改善箇所説明図

排気側の油圧式VVT
(可変バルブタイミング機構)

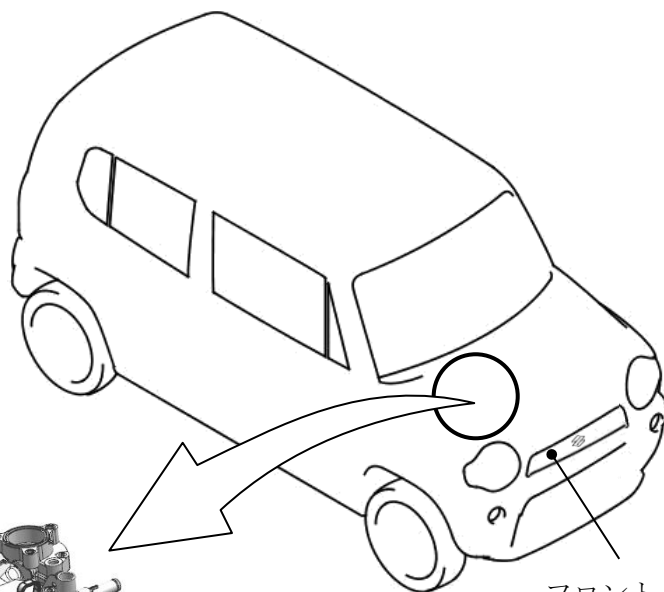
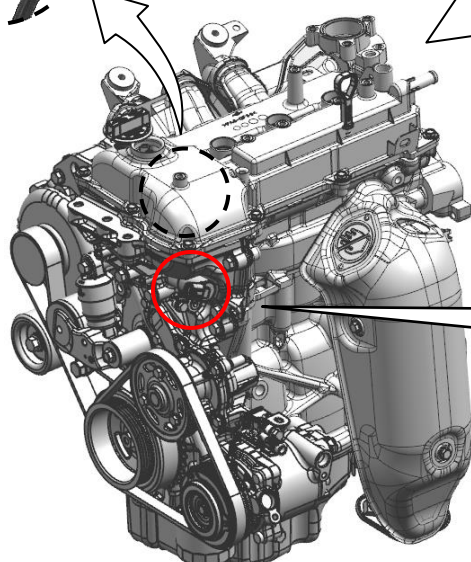
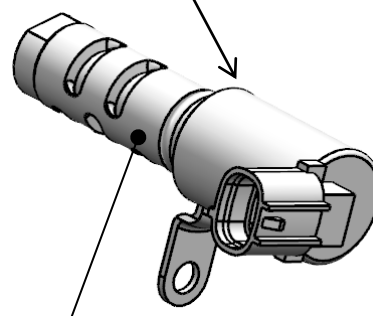
R06Aエンジンの排気側の油圧式VVT（可変バルブタイミング機構）の作動を制御しているオイルコントロールバルブにおいて、フロントグリルより浸入した塩水によって内部に錆が発生し作動できなくなるものがある。そのためVVTの制御ができなくなり、エンジン警告灯が点灯し、停車直前にエンストに至るおそれがある。

全車両、排気側オイルコントロールバルブを対策品に交換する。

識別：IDプレートに青色のシールを貼付する。
